สรุปผลการปฏิบัติตามมาตรการฯ และข้อเสนอแนะ

บทที่ 4

ตารางที่ 4-1 มาตรการที่ทางโครงการฯ ไม่ได้ปฏิบัติ ปฏิบัติไม่ได้ ปฏิบัติได้แต่ไม่มีประสิทธิภาพ และยังไม่ถึงเวลาปฏิบัติ

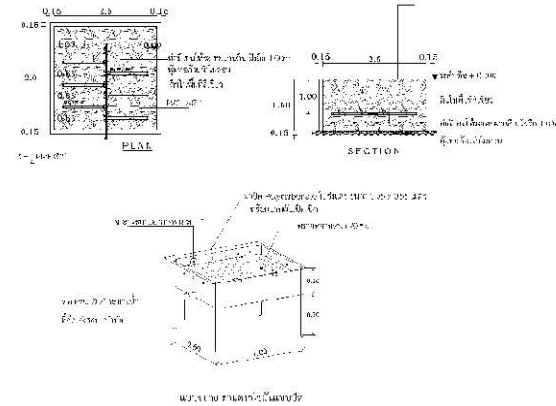
1. ทรัพยากรกายภาพ		
1.1 สภาพภูมิอากาศ	- จัดให้มีพื้นที่สีเขียวขนาด 2,876 ตารางเมตร คิดเป็นสัดส่วน 1 คน ต่อพื้นที่สีเขียว 1.020 ตารางเมตร บริเวณชั้นล่างและชั้นดาดฟ้าของอาคารชุด แบ่งเป็น 1) พื้นที่สีเขียวของโครงการ PHASE 1 ประมาณ 1,504.0 ตารางเมตร คิดเป็นสัดส่วน 1 คน ต่อพื้นที่สีเขียว 1,036 ตารางเมตร 2) พื้นที่สีเขียวของโครงการ PHASE 2 ประมาณ 1,372.0 ตารางเมตร คิดเป็นสัดส่วน 1 คน ต่อพื้นที่สีเขียว 1.023 ตารางเมตร	การดำเนินการปัจจุบัน - ปฏิบัติได้แต่ไม่มีประสิทธิภาพ : ตามมาตรการป้องกันฯ ของ PHASE 1 ระบุให้โครงการมีพื้นที่สีเขียว 3 บริเวณได้แก่ พื้นที่สีเขียวชั้นล่าง พื้นที่สีเขียวชั้นที่ 2 อาคารสโมสร และพื้นที่สีเขียวชั้นดาดฟ้า ทั้งนี้จากการสำรวจเบื้องต้นพบว่าโครงการมีพื้นที่สีเขียวชั้นล่าง และพื้นที่สีเขียวอาคารสโมสร เท่านั้น ที่ได้รับการดำเนินการ โดยมีพันธุ์พืช ขนาด และตำแหน่งที่ตั้งเป็นไปตามที่ระบุในรายละเอียดโครงการอย่างมีนัยสำคัญ สำหรับพื้นที่สีเขียวชั้นดาดฟ้านั้น “ไม่ปรากฏ” ลักษณะของการใช้งานเป็นพื้นที่สีเขียวแต่อย่างใด โดยลักษณะดังกล่าวเป็นมาตั้งแต่แรกเริ่ม ทั้งนี้โครงการได้มีหนังสือสอบถามและให้ดำเนินการไปยังผู้พัฒนาโครงการ แต่ไม่มีการตอบรับจากผู้พัฒนาโครงการแต่อย่างใด แนวทางการดำเนินการ - จากการตรวจสอบภาพปัจจุบันพบว่าภายในพื้นที่โครงการไม่ปรากฏการใช้งานพื้นที่ดาดฟ้าของอาคาร A เป็นพื้นที่สีเขียวอย่างชัดเจน ทั้งนี้ลักษณะดังกล่าวเป็นลักษณะที่ปรากฏตั้งแต่แรกเริ่มโครงการ ซึ่งผู้พัฒนาโครงการ (บริษัท อินสปายด์เอสเตท จำกัด) กระทำขัดต่อ มาตรา 33 แห่ง พรบ.ควบคุมอาคาร พ.ศ. 2522 และ มาตรา 51/3 แห่งพรบ.ส่งเสริมและรักษาคุณภาพสิ่งแวดล้อม พ.ศ. 2535 ที่กำหนดให้ “มาตรการที่เสนอไว้ในรายงานฯ ไปกำหนดเป็นเงื่อนไขในการส่งอนุญาต หรือต่ออายุใบอนุญาตด้วย” (อนุญาตก่อสร้าง อ.1) ทั้งนี้ผู้จัดทำรายงานขอแนะนำให้นิติบุคคลฯ ควรติดต่อผู้พัฒนาโครงการ เพื่อให้บริษัทดังกล่าวแสดงผลของการไม่มีพื้นที่สีเขียวที่ชั้นดาดฟ้าอาคาร A พร้อมทั้งแจ้งให้ผู้พัฒนาโครงการเข้ามาดำเนินการให้เป็นไปตามที่เสนอไว้ในรายงานฯ หากเหตุผลที่อ้างไม่มีน้ำหนักเพียงพอสำหรับกรณีที่เกิดผลที่อ้างถึงมีน้ำหนักเพียงพอให้ทำการเปลี่ยนแปลงมาตรการโดยใช้กระบวนการตามข้อที่ 3 ในหนังสือเห็นชอบรายงาน ทั้งนี้โครงการต้องมีกระบวนการทดแทน โดยสิ่งที่ทดแทนจะต้องให้ประสิทธิภาพที่ทัดเทียมหรือดีกว่า

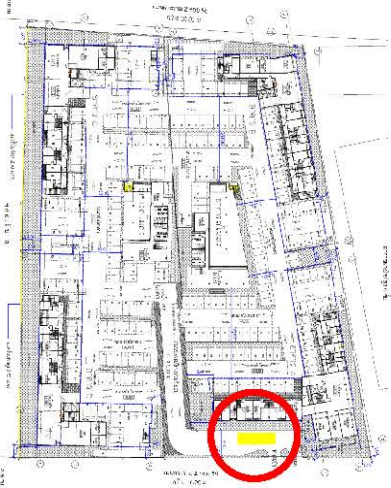
3.3 การจัดการขยะ (ต่อ)	เปียก จำนวน 1 ถัง และขยะแห้ง จำนวน 1 ถัง พร้อมถุงดำสำหรับรองรับขยะ พร้อมที่เปียกบูรี บริเวณโถงต้อนรับ - ชั้นที่ 2-8 เป็นห้องพักอาศัย จัดให้มีห้องพักขยะประจำชั้น ขนาดพื้นที่ 1.28 ตารางเมตร ภายในห้องพักขยะจัดให้มีถังขยะขนาด 200 ลิตร จำนวน 2 ถัง พร้อมถุงดำสำหรับรองรับขยะเปียก ขยะแห้ง และจัดให้มีถังขยะอันตรายขนาด 30 ลิตร จำนวน 1 ถัง 3) อาคารโมสร 1 - ชั้นที่ 1 จัดเป็นห้องพักขยะรวม สำหรับพื้นที่โครงการ PHASE 1 4) อาคาร C - ชั้นที่ 1 จัดให้มีถังรองรับขยะขนาด 30 ลิตร จำนวน 2 ถัง สำหรับรองรับขยะเปียก จำนวน 1 ถัง และขยะแห้ง จำนวน 1 ถัง พร้อมถุงดำสำหรับรองรับขยะ พร้อมที่เปียกบูรี บริเวณโถงต้อนรับ - ชั้นที่ 2 - 8 เป็นห้องพักอาศัย จัดให้มีห้องพักขยะประจำชั้น ขนาดพื้นที่ 1.28 ตารางเมตร ภายในห้องพักขยะจัดให้มีถังขยะขนาด 200 ลิตร จำนวน 2 ถังพร้อมถุงดำสำหรับรองรับขยะเปียก ขยะแห้ง และจัดให้มีถังขยะอันตรายขนาด 30 ลิตร จำนวน 1 ถัง 5) อาคาร D ชั้นที่ 1 จัดให้มีถังรองรับขยะขนาด 30 ลิตร จำนวน 2 ถัง สำหรับรองรับขยะเปียก จำนวน 1 ถัง และขยะแห้ง จำนวน 1 ถัง พร้อมถุงดำสำหรับรองรับขยะ
